第104回横浜市都市美対策審議会 次 第

(1) 「みなとみらい21中央地区景観計画(案)」及び「みなとみらい
21中央地区都市景観協議地区(案)」について(審議)

◆ みなとみらい21中央地区都市景観形成ガイドライン(案)について

景観審査部会での意見

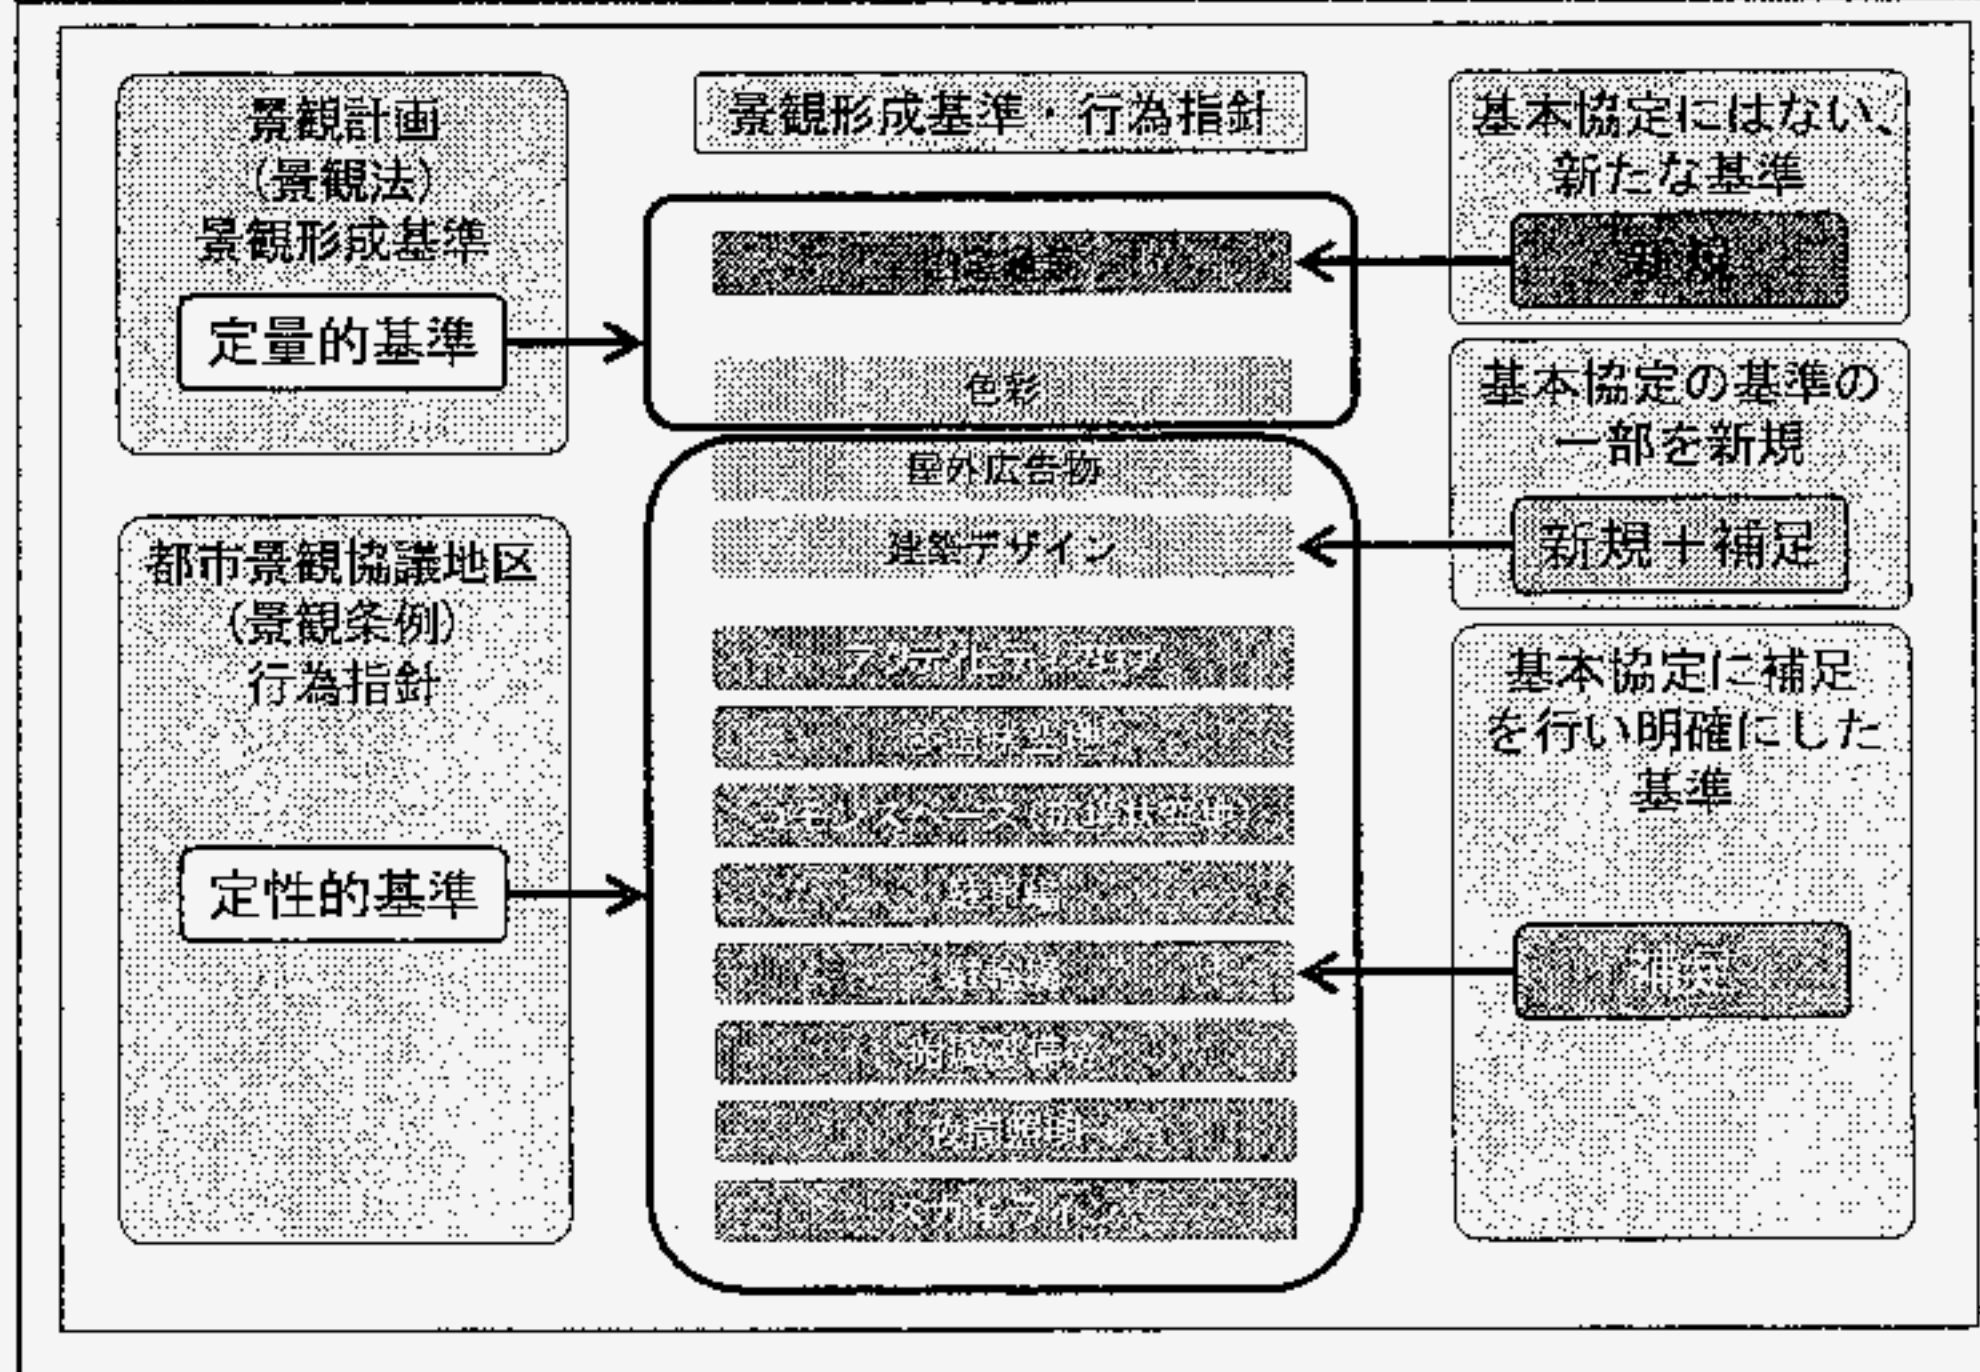
1 コモンスペースの緑化について、建物の規模に負けないようなシンボリックな大きな木が必要ではないか。また地区全体の緑化についての考え方を示す必要がある。人工的な街に自然を

2 みなとみらい21地区は自転車利用でのスケール感にマッチした街と考えられるため、自転車利用者から見た街づくり考え方はどうか

3 色彩についてはマンセルだけでなく、素材やグレア等も重要であり検討が必要

4 スカイラインについては頭頂部だけでなく、スーパーブロックのビル群の造形を活かせるようなルールの検討をしてはどうか。みなとみらい大通り沿いの建築物の隣棟間隔についても検討が必要でないか

5 点字ブロックの色など地区内で統一できないか
